#### **Przebudowa ulic Andersa i Brzozowej w Strzegomiu**

Dot.: projektowanej przebudowy dróg wraz z infrastrukturą energetyczną i kanalizacją sanitarną w ul. Brzozowej i gen. Władysława Andersa w Strzegomiu.

Przebudowa ul. gen. Władysława Andersa oraz ul. Brzozowej w Strzegomiu

**Dotyczy: uzgodnienia projektu zagospodarowania terenu dla zadania pn.: „Przebudowa ul. gen. Władysława Andersa oraz ul. Brzozowej w Strzegomiu”.**

1/PZT

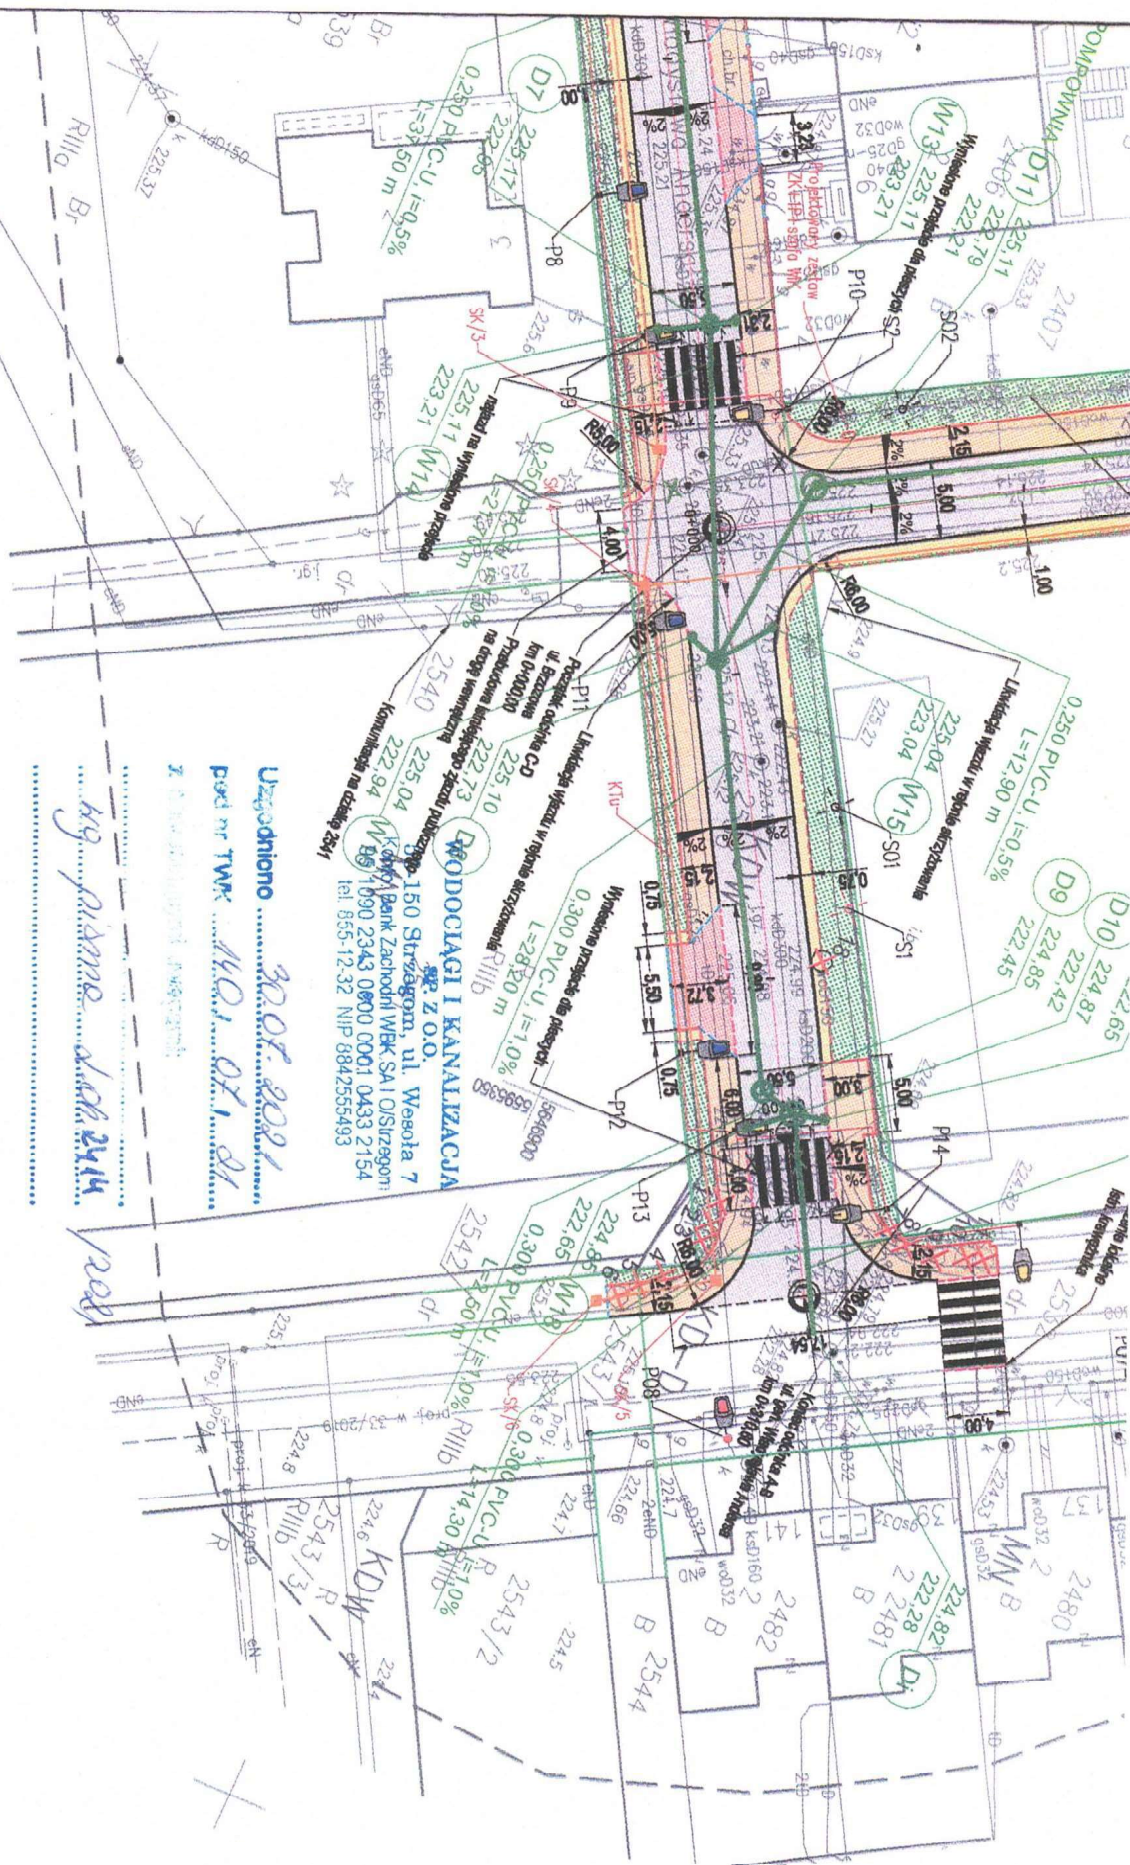
Informujemy, że przedłożony do zaopiniowania ww. projekt zagospodarowania terenu uzgadniamy na następujących warunkach:

1. **Regulacji wysokościowej i wymiany wszystkich urządzeń wod-kan.** (kompletów włączów kanalizacyjnych oraz skrzynek i obudów do zasuw i hydrantów) na koszt Inwestora. **Powyższe należy uwzględnić w projekcie budowlanym i SIWZ.**

5. Prowadzenia prac ziemnych, w miejscach zbliżeń i skrzyżowań z urządzeniami wod-kan. ręcznie, z zachowaniem ostrożności.
6. Ominięcia, podczas układania krawężników, skrzynek zasuw i hydrantów oraz włączów studziennych.

7. Zgłoszenia do odbioru służbom technicznym WiK Sp. z o.o. w Strzegomiu, przed zasypaniem, robót wykonywanych w miejscach zbliżeń i skrzyżowań z urządzeniami wod-kan. oraz przebudowę urządzeń wod-kan.
